Einbau von Übermaßkolben, ROTAX 618 UL

Installation of oversize pistons, ROTAX 618 UL

Installation of Oversize Pistons in combination with RAVE* valves.

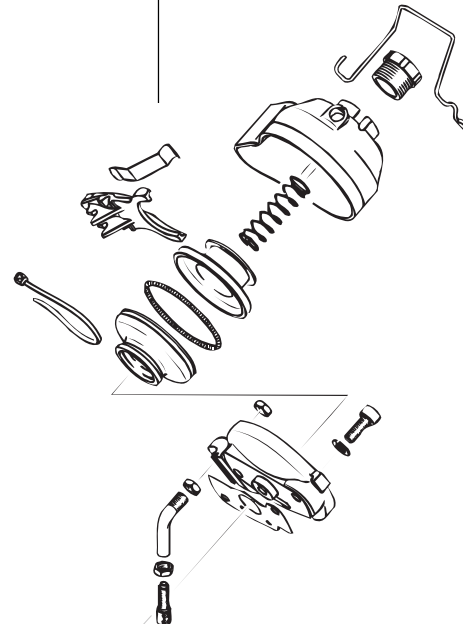
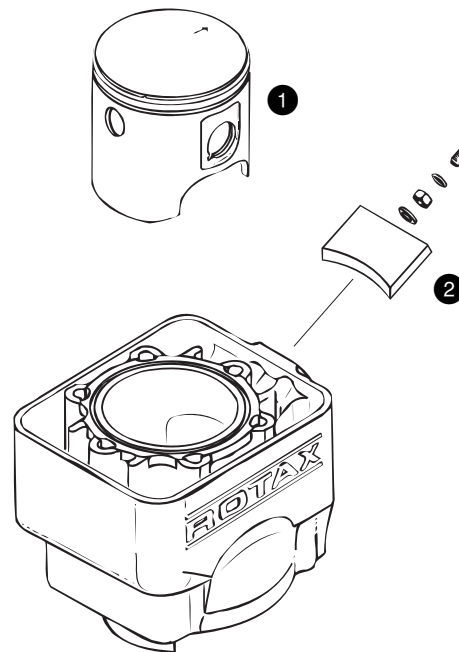
Der Standardkolben (ROTAX Nr. 887 080) ① kann ohne Änderung des Auslaßschiebers (ROTAX Nr. 854 058) ② durch einen Kolben mit 1. Schliff (ROTAX Nr. 887 081) ersetzt werden.

Die Verwendung des Kolben mit 2. Schliff (ROTAX Nr. 887 082) in Kombination mit dem Auslaßschieber (ROTAX Nr. 854 058) ist nicht erlaubt, da keine angemessene Distanz zwischen Kolben und Auslaßschieber besteht.

The standard size piston (ROTAX Nr. 887 080) ① can be replaced with a first oversize piston (ROTAX Nr. 887 081) without any changes to the stock RAVE valve plate (ROTAX Nr. 854 058) ②. Use of the second oversize piston (ROTAX Nr. 887 082) in combination with the stock RAVE valve plate (ROTAX Nr. 854 058) is not permissible. This combination will not give adequate clearance between the piston and the RAVE valve plate.

ROTAX liefert keinen Auslaßschieber für die Verwendung mit dem 2. Schliff Kolben. Daher darf der Kolben mit 2. Schliff nicht für den ROTAX 618 UL verwendet werden.

ROTAX is not supplying a RAVE valve plate for use with the second oversize pistons.

▲ **WARNING:** Therefore the second oversize piston must not be installed on the ROTAX 618 UL engine.
